令 03 原機（再） 058  
令和 4 年 3 月 1 日

国立研究開発法人日本原子力研究開発機構 核燃料サイクル工学研究所  
再処理施設に係る廃止措置計画変更認可申請書の一部補正について

核燃料サイクル工学研究所 再処理施設 廃止措置計画変更認可申請書

補正前後比較表

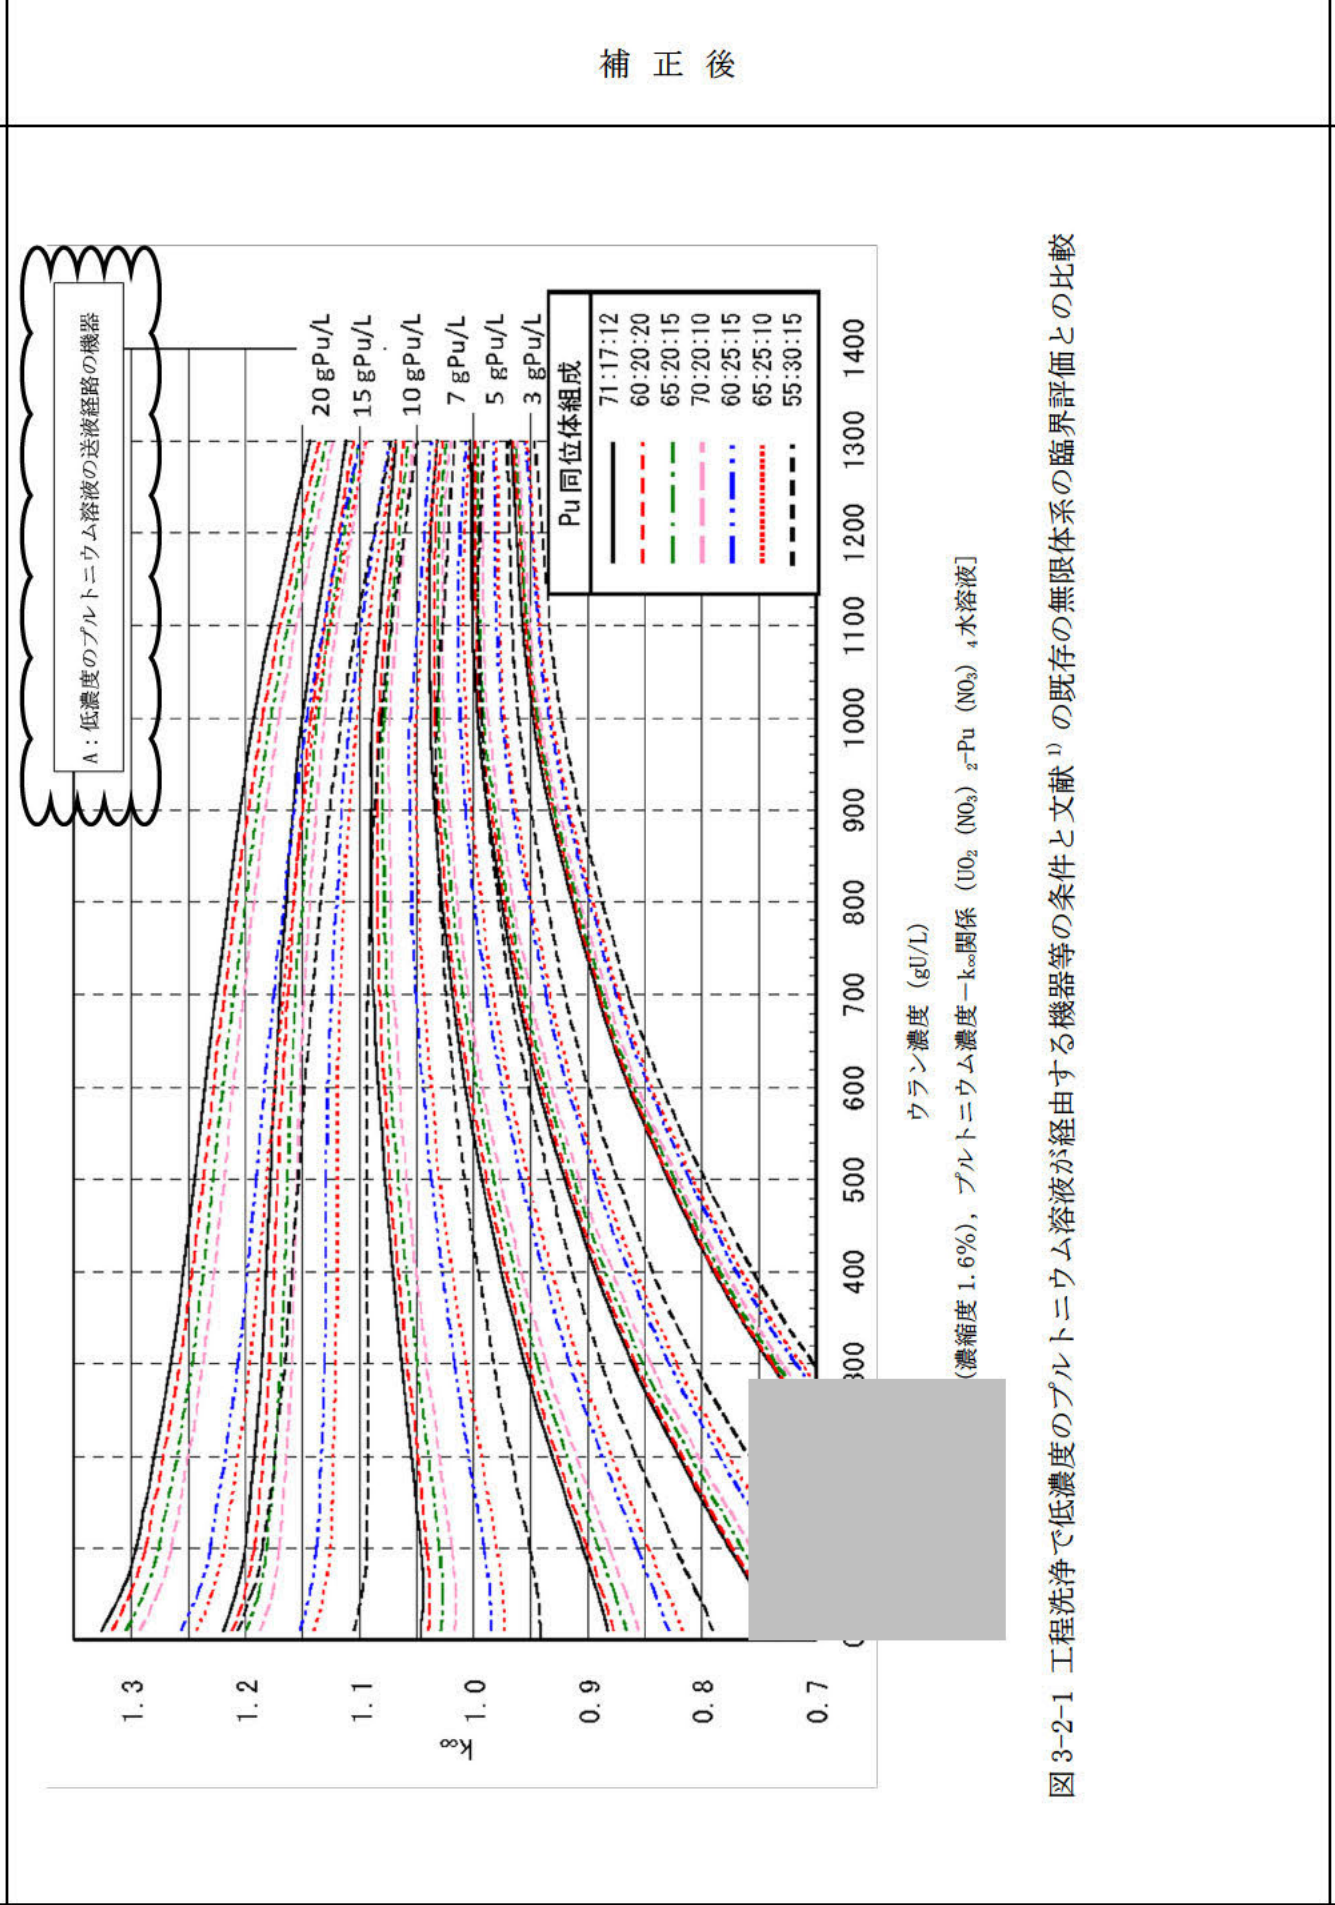
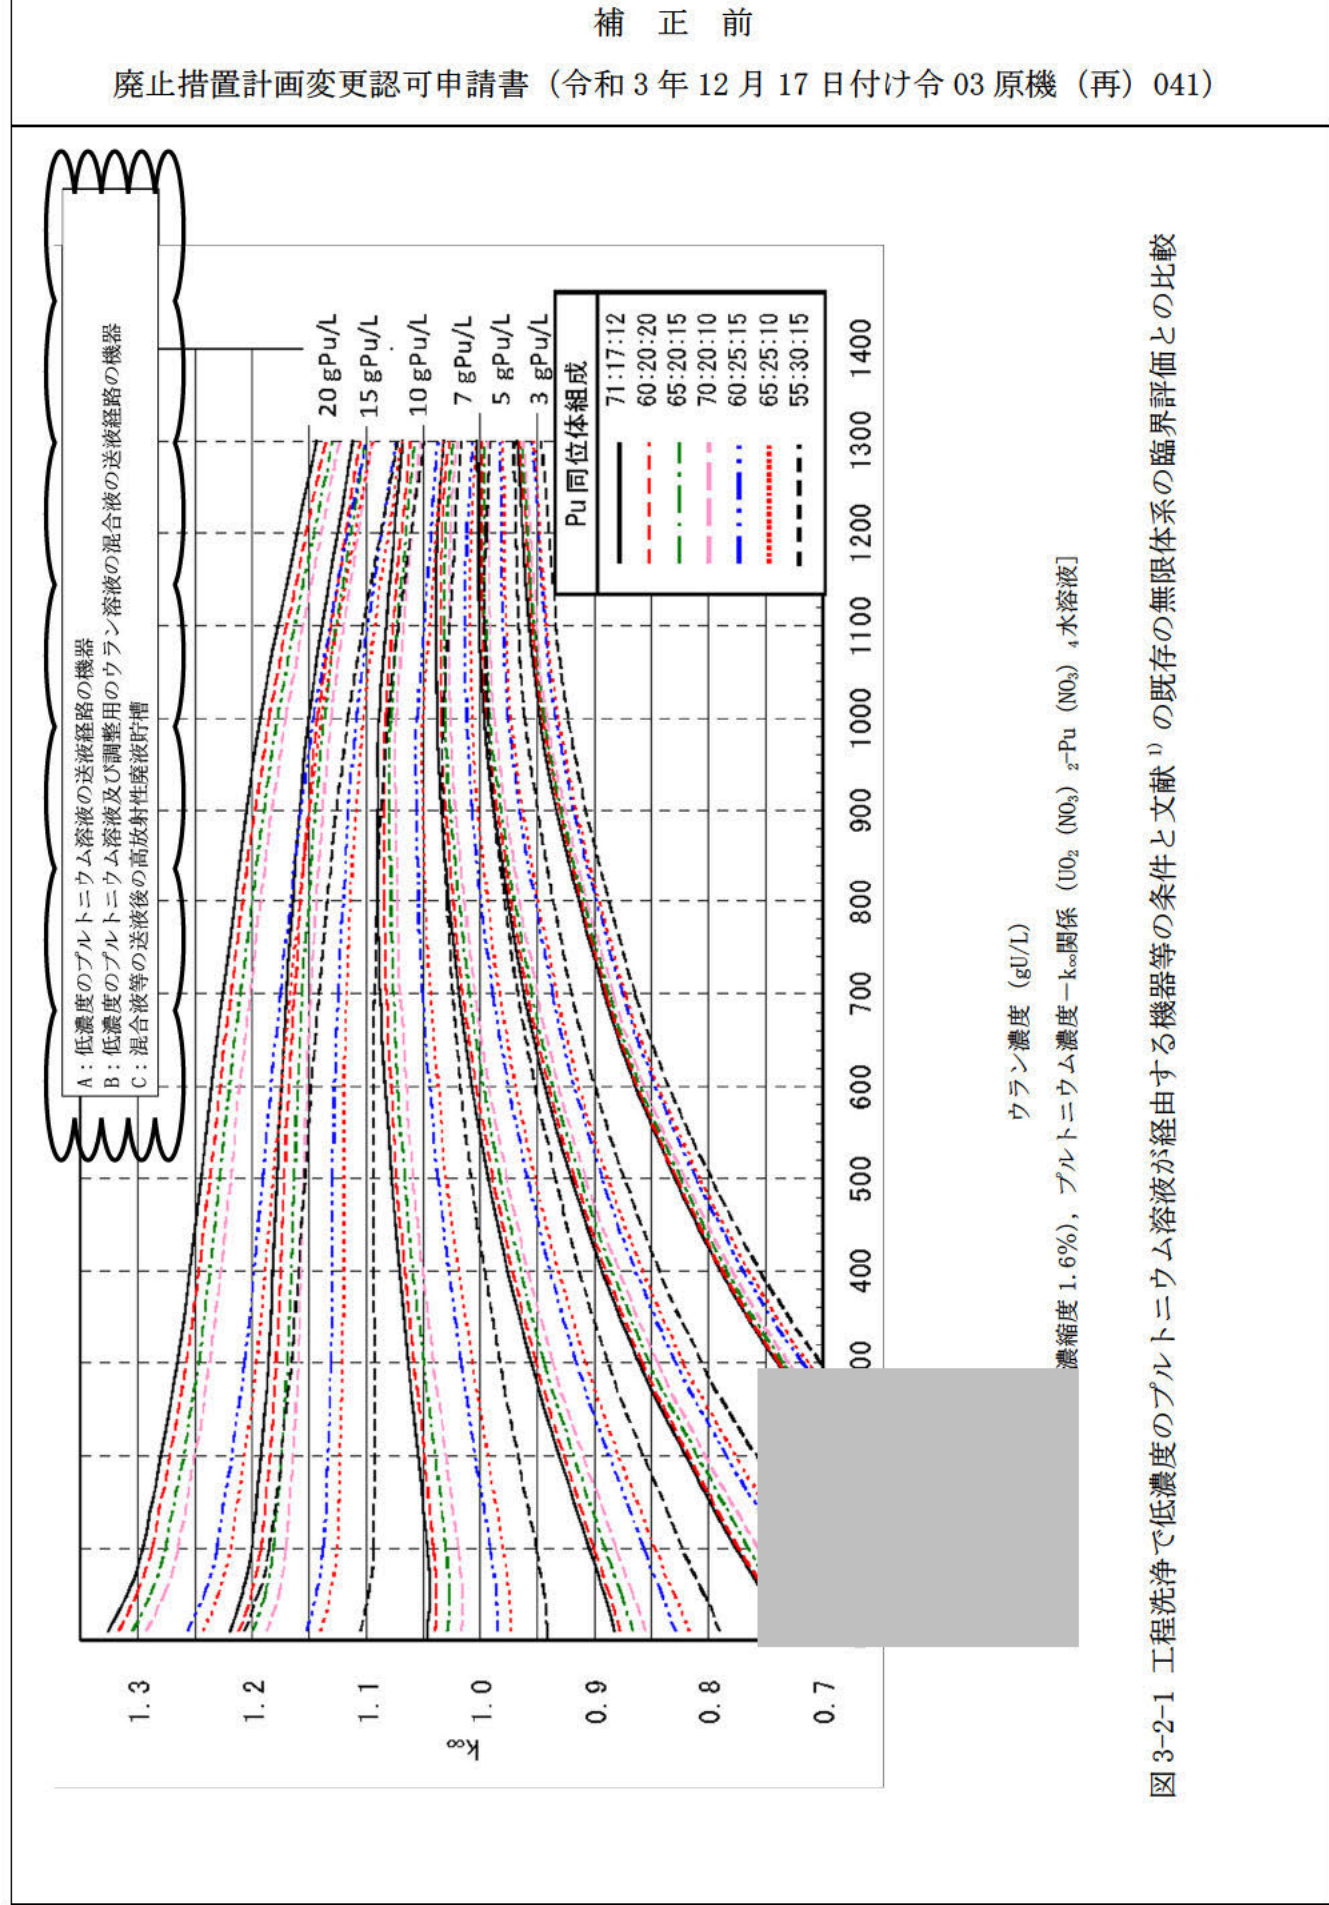
補正前				補正後				補正理由
廃止措置計画変更認可申請書（令和3年12月17日付け令03原機（再）041）								
経路等	機器	ウラン		プルトニウム		備考		
		濃度 (g/L)	濃縮度 (%)	濃度 (g/L)	濃縮度 (%)			
低濃度の プルトニウムの 送液経路	266V12 (266V13 の溶液受入れ時)					プルトニウム溶液の臨界濃度 (250 gPu/L) 未満でありウラ ン溶液の混合に係る評価は不要		
	266V13							
混合液の 送液経路	267V10～V16							
	276V20 (266V13 の溶液受入れ時)							
	276V12-V15							
	276V10							
	252R10							
	252V14							
	271E20							
272V37, V38								
混合液等 <sup>※2</sup> の送液先	272V31～V35							
※1 Pu-239, Pu-240 及び Pu-241 の分析値で評価 ※2 せん断粉末の溶解液, 低濃度のプルトニウム溶液, ウラン/プルトニウム比調整用のウラン溶液及びその他の核燃料物質（工程内の洗浄液等） ※3 令和2年8月31日時点の高放射性廃液に混合液等を送液した場合のウラン濃度及びプルトニウム濃度（混合液の受入れに伴う液量増加は考 慮しない。）								
表 3-2-1 各機器の最大ウラン濃度, ウラン濃縮度, プルトニウム濃度及びプルトニウム同位体組成								
経路等	機器	ウラン		プルトニウム		備考		
		濃度 (g/L)	濃縮度 (%)	濃度 (g/L)	濃縮度 (%)			
低濃度の プルトニウムの 送液経路	266V12 (266V13 の溶液受入れ時)					プルトニウム溶液の核的制限値 (250 gPu/L) 未満でありウラ ン溶液の混合に係る評価は不要		
	266V13							
混合液の 送液経路	267V10～V16							
	276V20 (266V13 の溶液受入れ時)

276V12-V15							
	276V10							
	252R10							
	252V14							
	271E20							
272V37, V38								
混合液等 <sup>※2</sup> の送液先	272V31～V35							
※1 Pu-239, Pu-240 及び Pu-241 の分析値で評価 ※2 せん断粉末の溶解液, 低濃度のプルトニウム溶液, ウラン/プルトニウム比調整用のウラン溶液及びその他の核燃料物質（工程内の洗浄液等） ※3 令和2年8月31日時点の高放射性廃液に混合液等を送液した場合のウラン濃度及びプルトニウム濃度（混合液の受入れに伴う液量増加は考 慮しない。）								
記載の適正化
